Kommission
Lagerung hoch radioaktiver Abfallstoffe
gemäß § 3 Standortauswahlgesetz

**Beratungsunterlage zu TOP 3
der 6. Sitzung**

**Beschlussvorlage „Entsorgungspfade“ der AG-3 der Endlagerkommission zur
Vorlage in der Kommission
Hier: Änderungsvorschläge der Niedersächsischen Landesregierung**

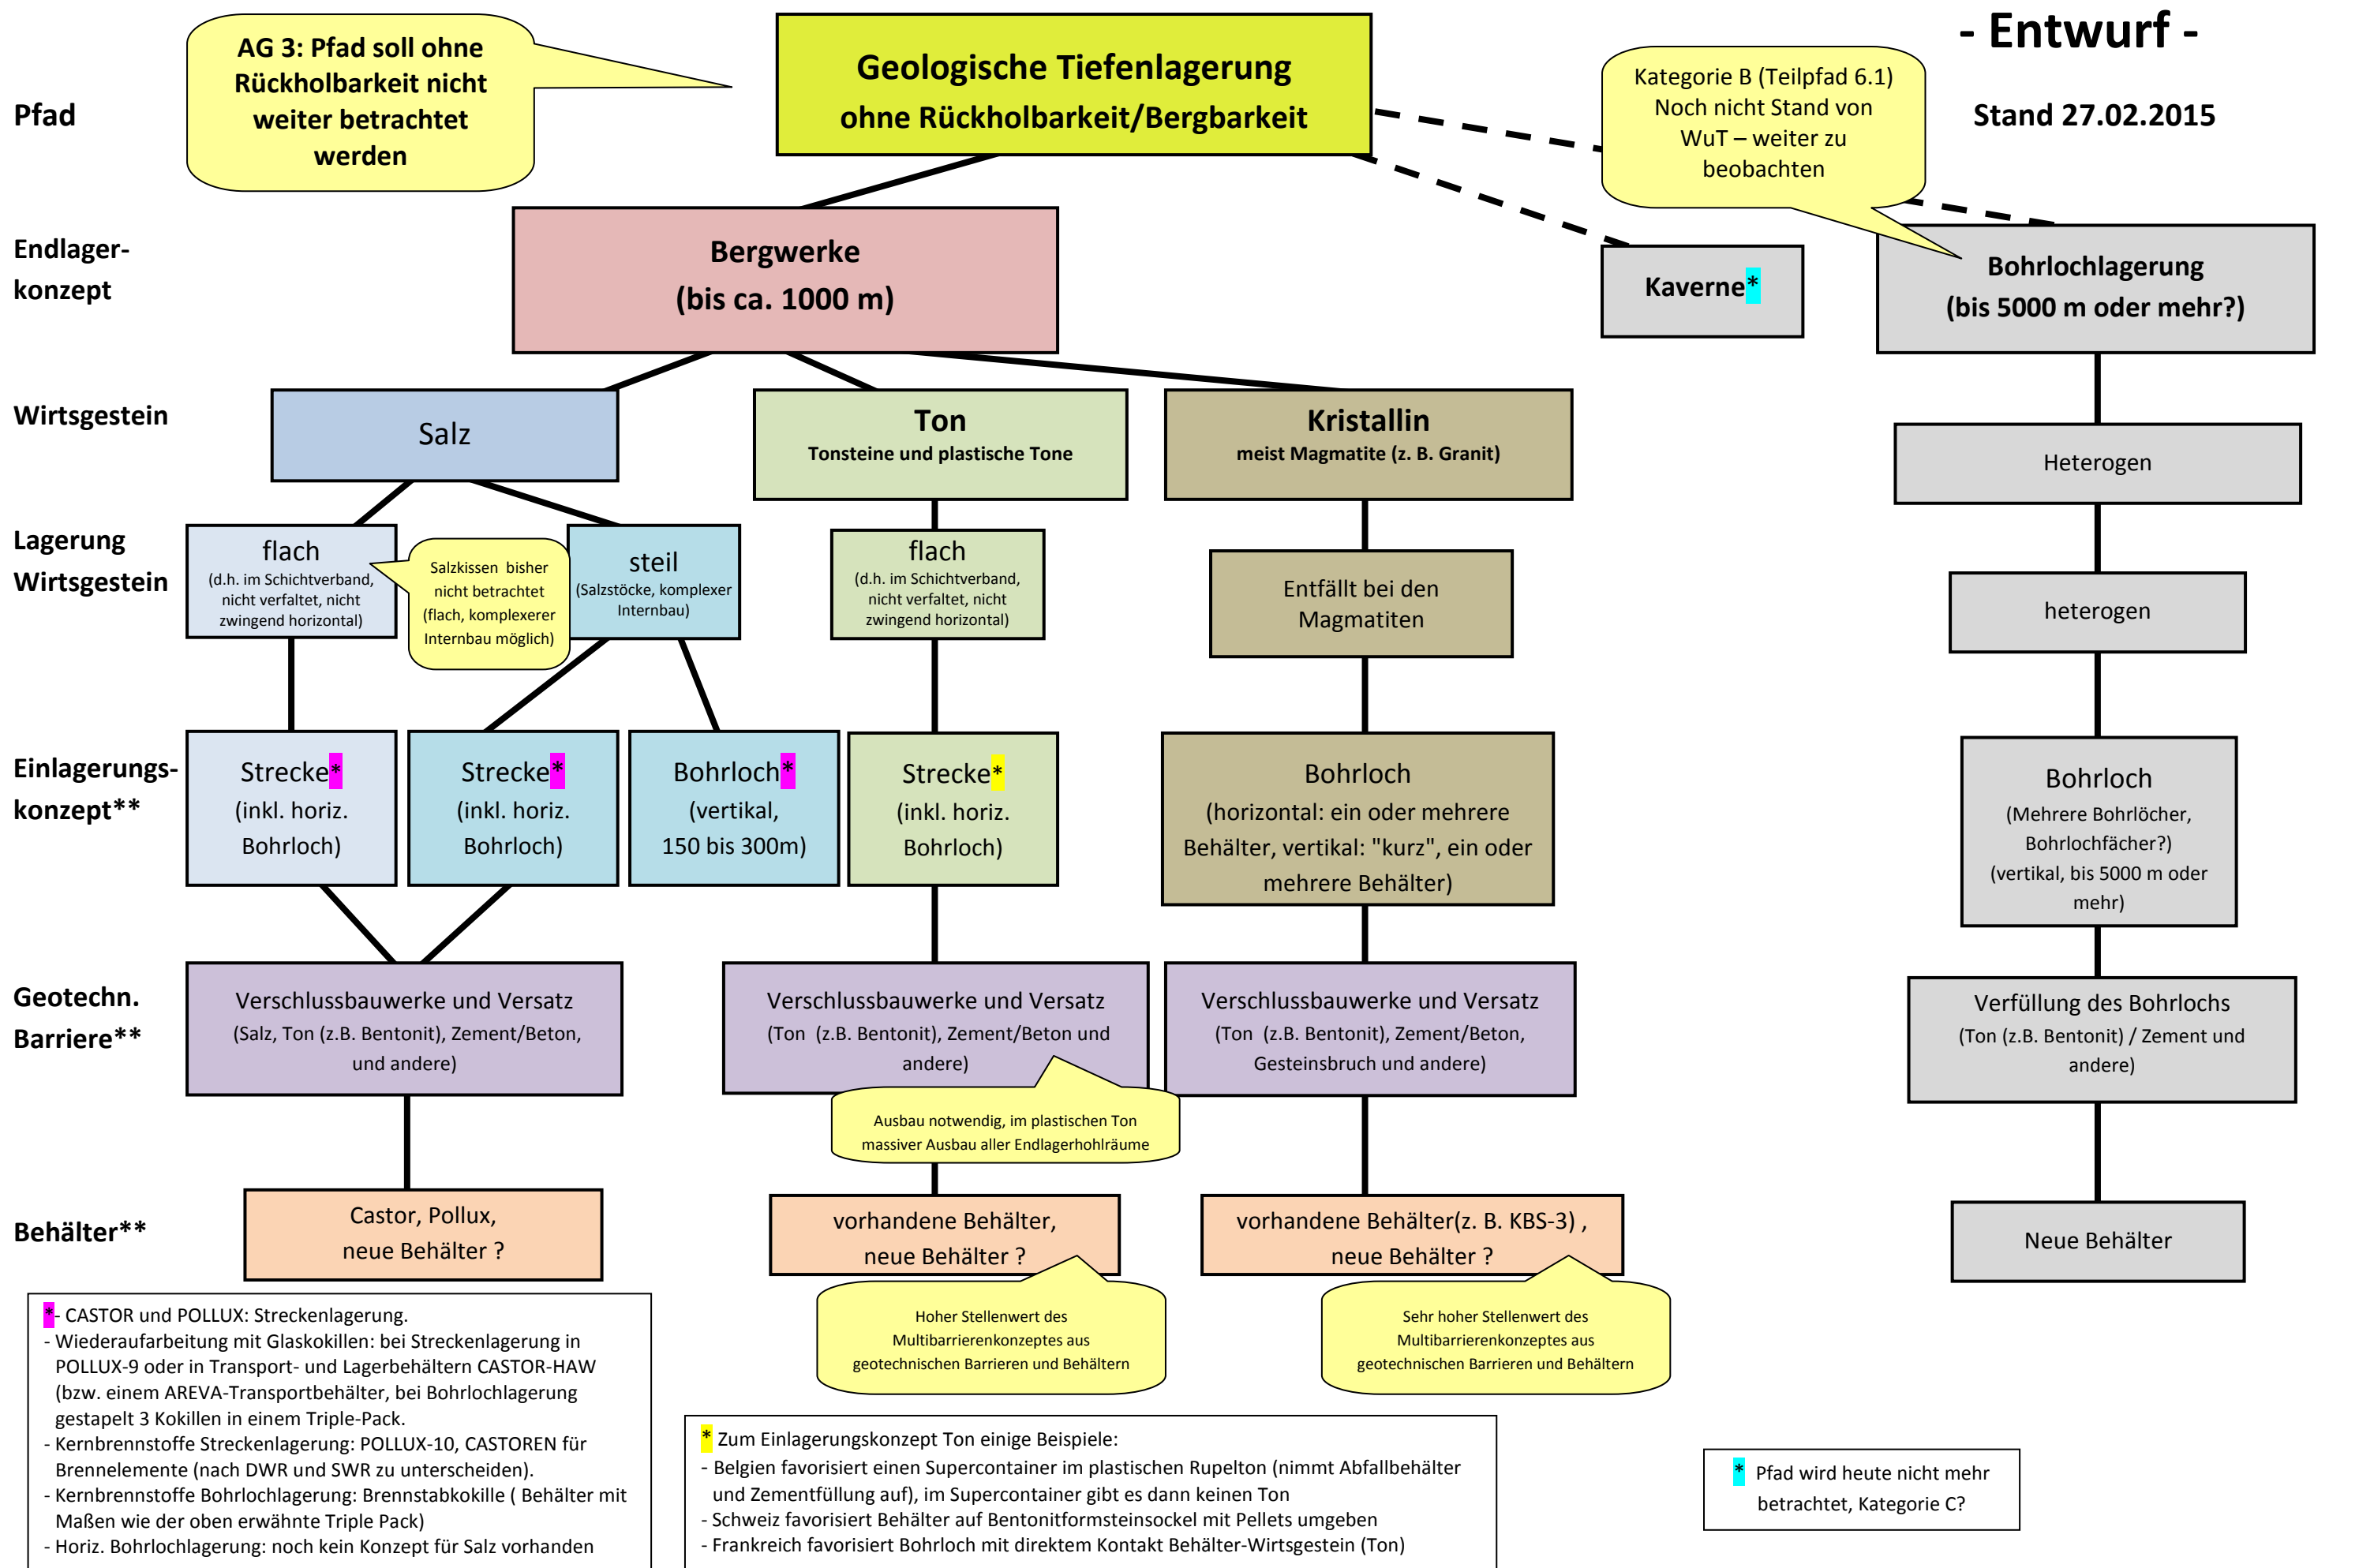
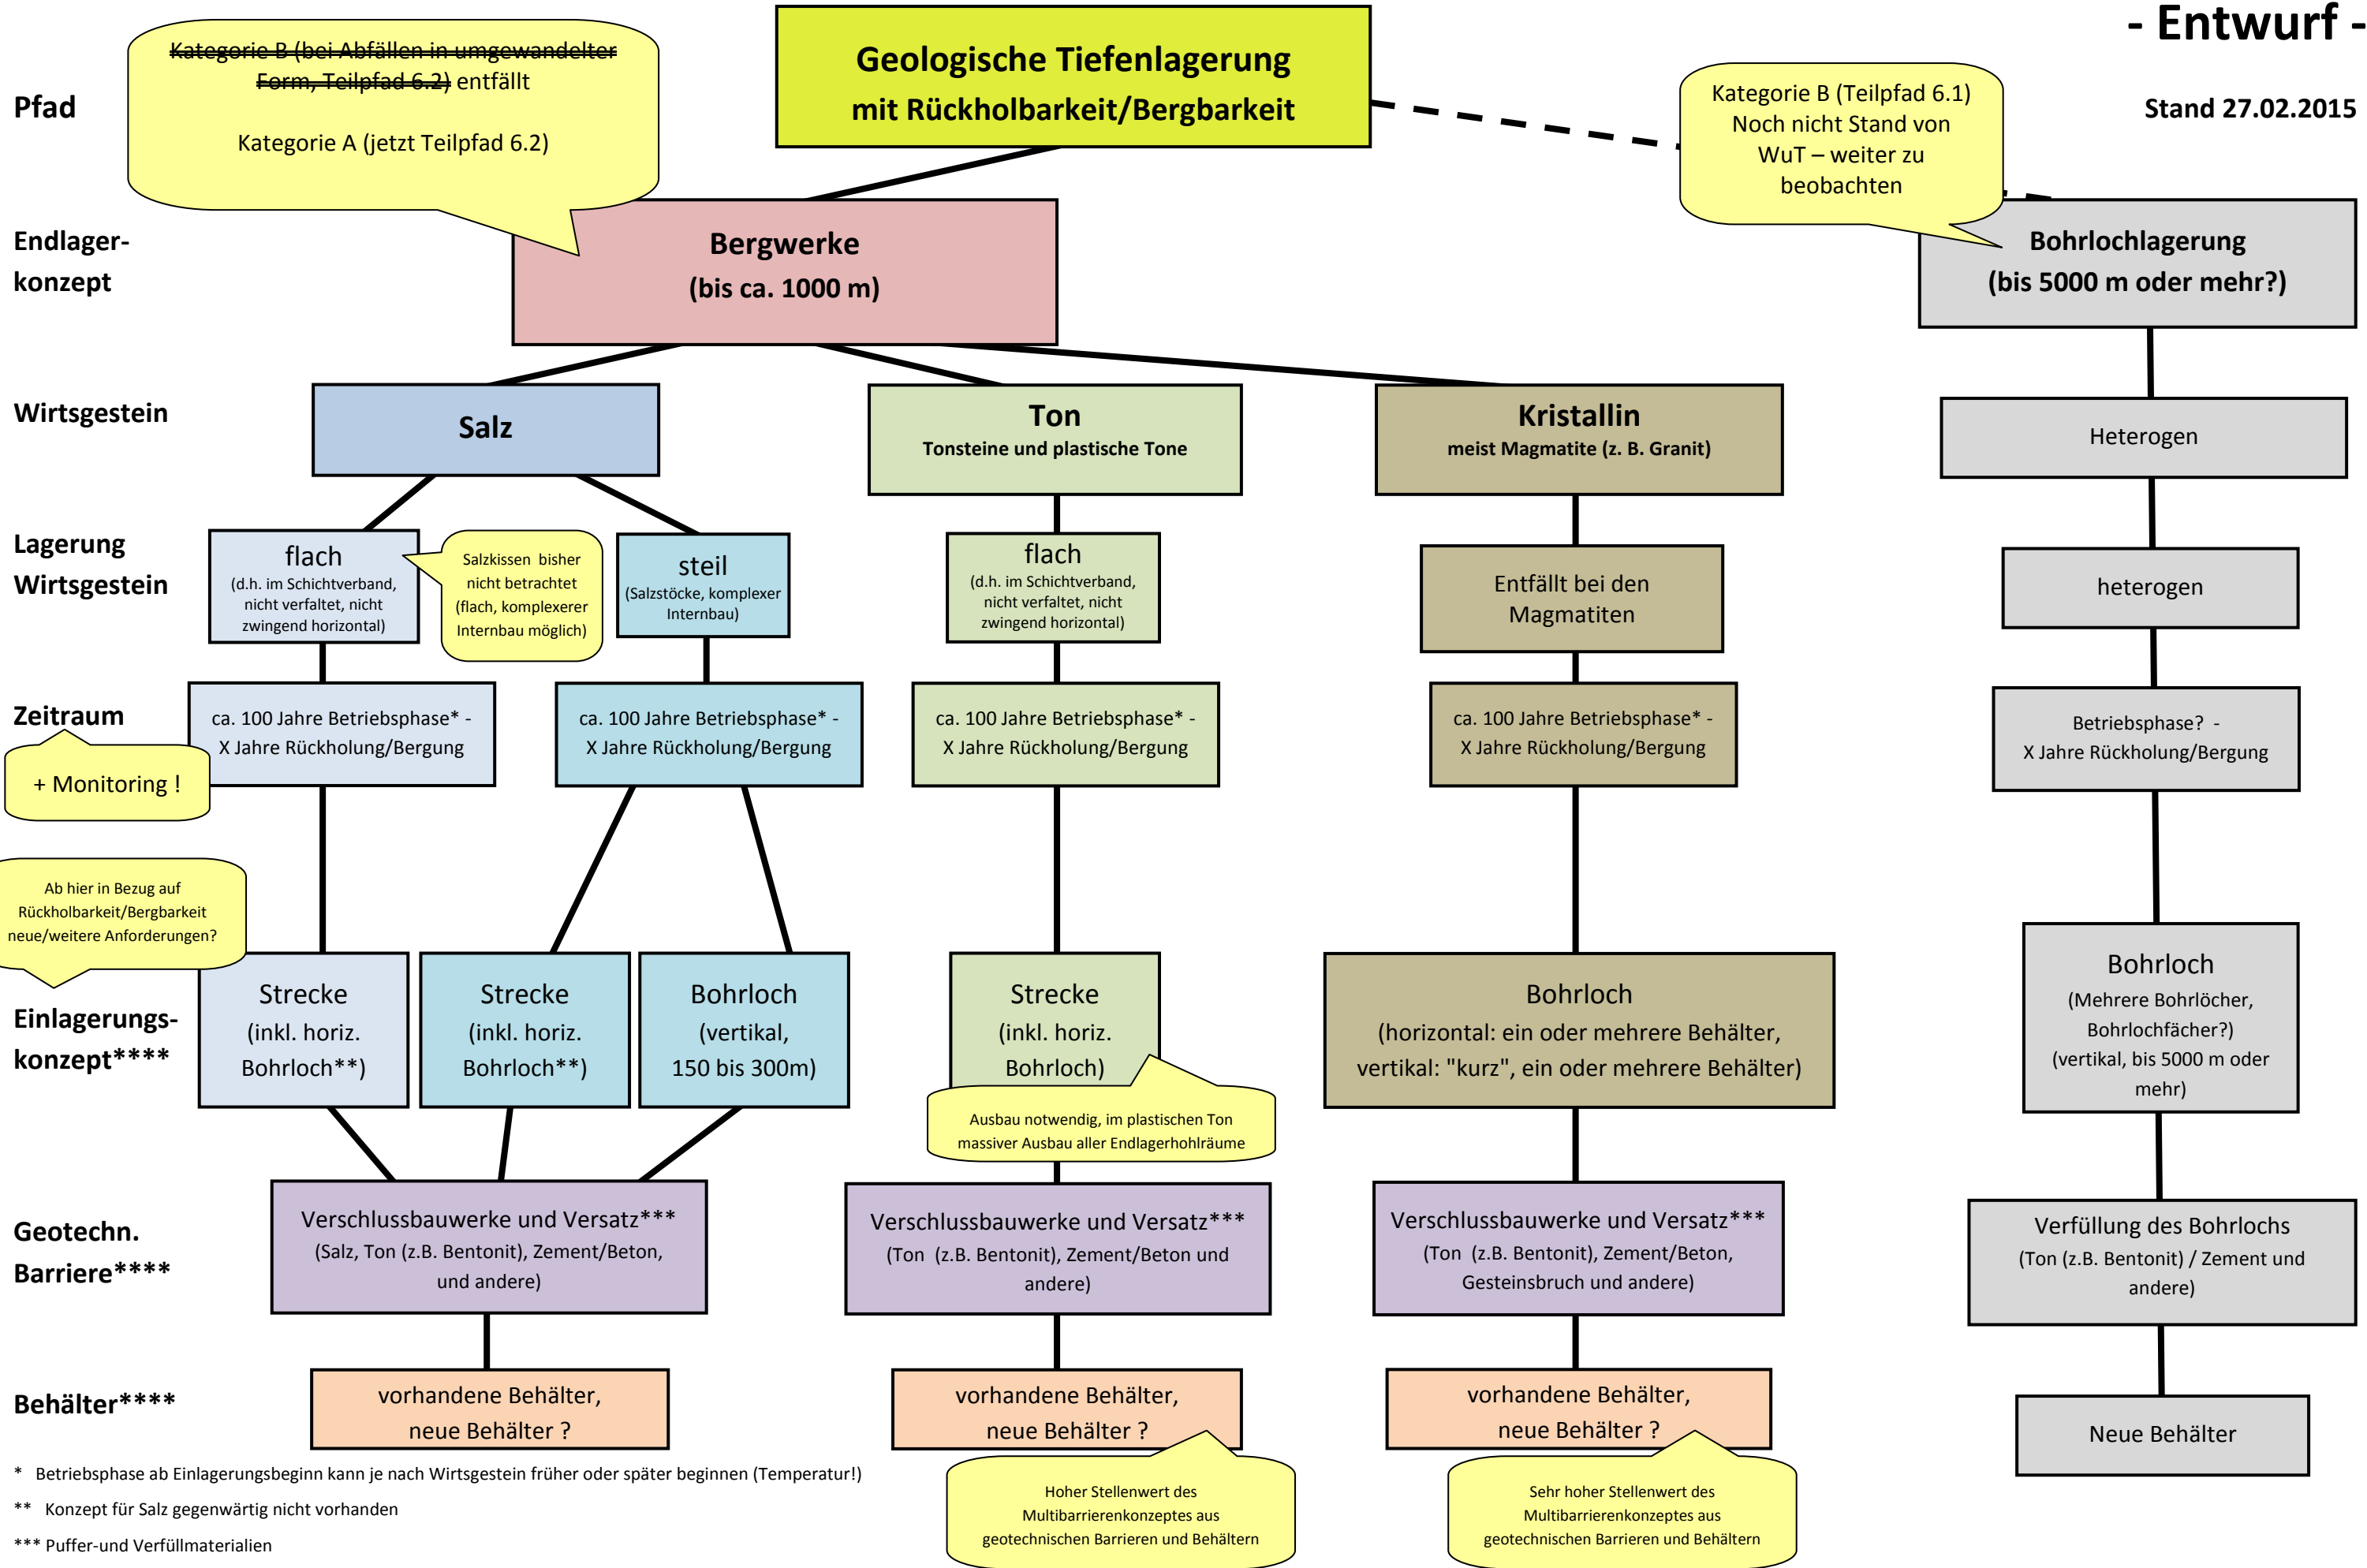
Teilpfad 6.3 sollte in „Lagerung in tiefen geologischen Formationen“ umbenannt werden. Weiterhin handelt es sich hier nicht um einen einzigen Entsorgungspfad sondern um eine ganze Pfadfamilie. Die Detaillierung kann den vom NMU zur Verfügung gestellt Grafiken entnommen werden.

Die Angabe zur Tiefenlage sollte entfallen um keine Vorfestlegung zu bewirken. Der Zusatz „in existierender Form“ sollte ebenfalls entfallen, da er eine noch zu klärende Vorfestlegung enthält.
